Vysvětlení zadávací dokumentace číslo 9

Název veřejné zakázky	Rekonstrukce ČOV za provozu a dostavba - Zhotovitel
Druh veřejné zakázky	podlimitní veřejná zakázka na stavební práce, zjednodušené podlimitní zadávací řízení podle zákona č. 134/2016 Sb., o zadávání veřejných zakázek v platném znění.

Název	OBEC KVĚTNICE
IČ	00640042/CZ00640042
Adresa sídla	K Dobročovicům 35, 250 84 Květnice
Osoba oprávněná za zadavatele jednat	Stanislav Plocek, starosta

Výřez z přílohy 03

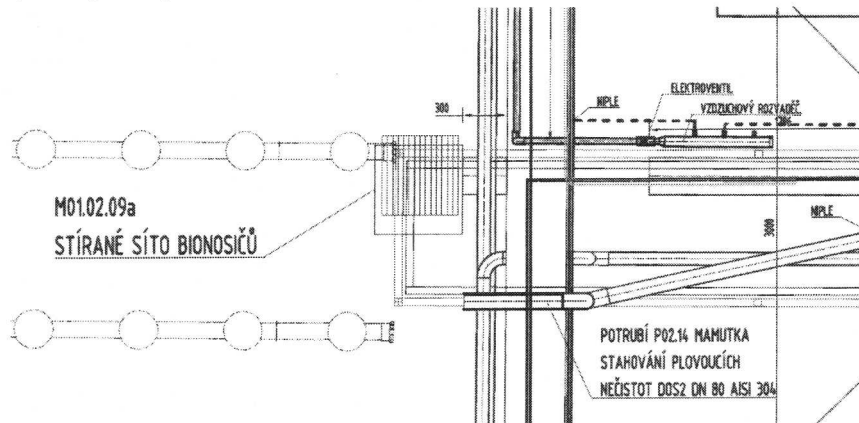
Předpokládáme, že se nejedná o typový, běžně dodávaný výrobek. Z výkresové dokumentace (příloha 03 Půdorys +0,5 m, příloha 12 řez I-I) ale není zřejmé elektrické provedení zařízení (dle výkresové dokumentace se jedná o ruční zařízení - česle), způsob osazení zařízení v nitrifikační nádrži, nátok odpadních vod do zařízení, provedení zateplení a vyhřívání.

Jedná se o elektrické strojně stírané síto, jak je uvedeno v technickém popisu. Konstrukčně je zařízení provedeno v celonerezovém provedení. Na orientačním obrázku (fotografii) je instalace obdobného síta ještě před uzavřením v nerezovém obalu. Výrobní výkres si zajistí dodavatel technologie, včetně detailního způsobu ukotvení na stěnu u lávky.
